改善箇所説明図②

改善の内容

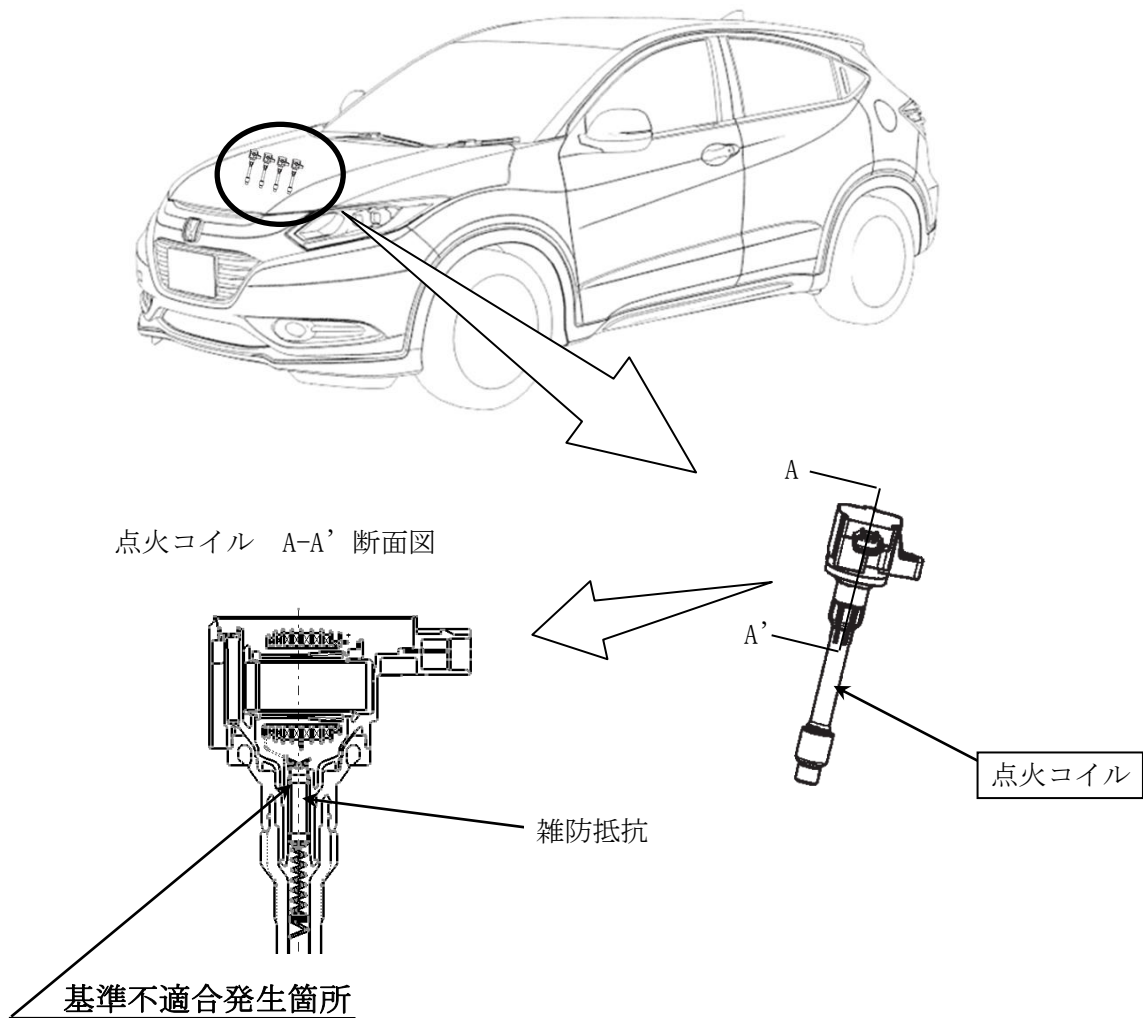
点火コイル内部の電気ノイズを除去する雑防抵抗の構造が不適切なため、一定車速での走行時に大きなアクセルペダル操作を繰り返すと、点火時の通電によるアーク放電により、当該抵抗末端部が断線するものがある。そのため、点火コイルの出力が不足してエンジン不調となり、エンジン警告灯が点灯するおそれがある。また、点火時に発生するノイズによりエンジン制御コンピュータが正しく制御できず、エンジンが停止するおそれがある。

全車両、点火コイルを対策品と交換する。

識別：助手席ドアアップヒンジ上側ボルト頭部に黄色ペイントを塗布する。
